**DIRECTION GÉNÉRALE DE L'ÉVALUATION
ENVIRONNEMENTALE ET STRATÉGIQUE**

**Deuxième série de questions et commentaires
pour le projet de construction d'une usine de fabrication
d'hydrogène vert et de gaz naturel renouvelable sur le territoire
de la ville de Shawinigan par TESMauricie H2 Inc.**

Dossier 3211-11-264

Le 27 mars 2026

FIGURE 1 : DISTRIBUTION DE 38 ÉOLIENNES DANS LE SECTEUR DE SAINT-ADELPHÉ

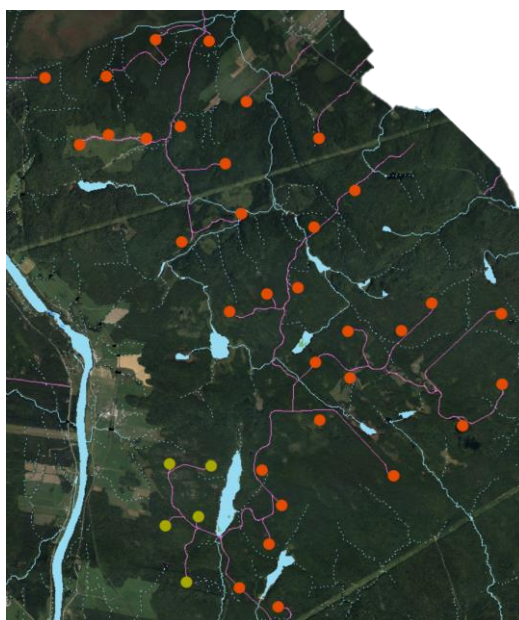
Par ailleurs, selon les données actuellement disponibles, 84 éoliennes seraient classées en milieu forestier, 9 en milieu agroforestier et 39 en zone agricole. La répartition des éoliennes du projet révisé prévoit notamment une densification de celles-ci en milieu forestier. À titre d'exemple, un regroupement de 38 éoliennes est présent entre Saint-Adelphé à l'ouest, Saint-Ubalde à l'est et Saint-Prosper au sud dans un milieu essentiellement forestier (voir figure 1 ci-dessous). La densité des éoliennes dans ce secteur avoisine 1 éolienne/km², ce qui pourrait avoir des impacts sur les régimes hydrographiques, la sédimentation et les espèces qui s'y trouvent. Sur cette base, l'interprétation générale de l'initiateur que ce sont majoritairement des cours d'eau rectifiés en milieu agricole et de piètre qualité est à revoir, car elle ne semble pas représentative d'une grande proportion de sites d'éoliennes, de chemins d'accès et de traverses localisés en milieu forestier. Par ailleurs, une analyse sommaire des données d'inventaire réalisées par l'initiateur montre que 12 espèces de poissons ont été trouvées en milieu agricole, soit une diversité similaire à celles trouvées en milieu forestier. Le MELCCFP considère que, à l'échelle de la ZEP, la qualité de l'habitat du poisson et de la faune aquatique est plus favorable que le laisse croire l'interprétation de l'initiateur et que l'impact sur cette composante pourrait être sous-estimé.

De plus, l'initiateur spécifie dans sa réponse à QC-84 que les cours d'eau de taille intermédiaire et les grandes rivières ne seront pas touchés par les travaux et que l'omble de fontaine tend à occuper les petits cours d'eau à l'amont des bassins hydrographiques. Le MELCCFP se demande pourquoi, si les travaux concernent les petits cours d'eau en amont des bassins hydrographiques, l'omble de fontaine y serait absent. Considérant que certaines mesures d'atténuation, comme la période de réalisation des travaux, sont dépendantes de la communauté ichtyologique présente, le MELCCFP réitère sa demande de mieux délimiter la distribution des espèces de poissons sur le territoire, tel que demandé dans la question précédente.
